INFO-TECH CITROËN Racing DS3 R3 n°15-11

Sujet : Serrage des écrous sur goujons du réservoir.

Subject: Tightening of the nuts on the fuel tank's studs.

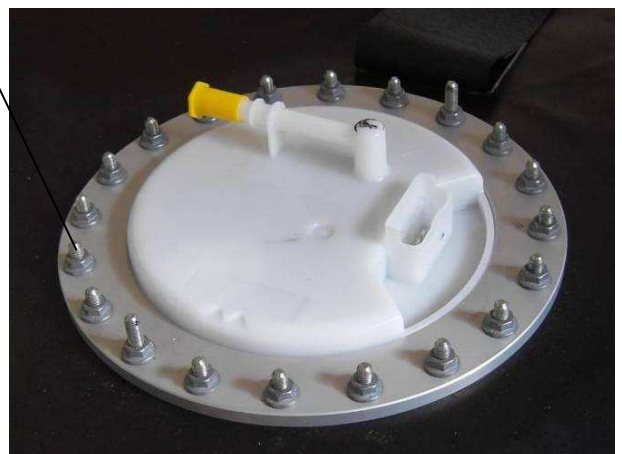
Afin d'assurer un serrage des écrous adapté aux dimensions et matière des goujons de fixation de la bride de remplissage et du bloc jauge/pompe à essence sur le réservoir, le couple à appliquer est de 6 N.m.

In order to ensure an adapted tightening of the nuts to the dimensions and material of the studs used to fix the filling flange and the fuel pump on the fuel tank, the torque to be applied is 6 N.m.

6 N.m
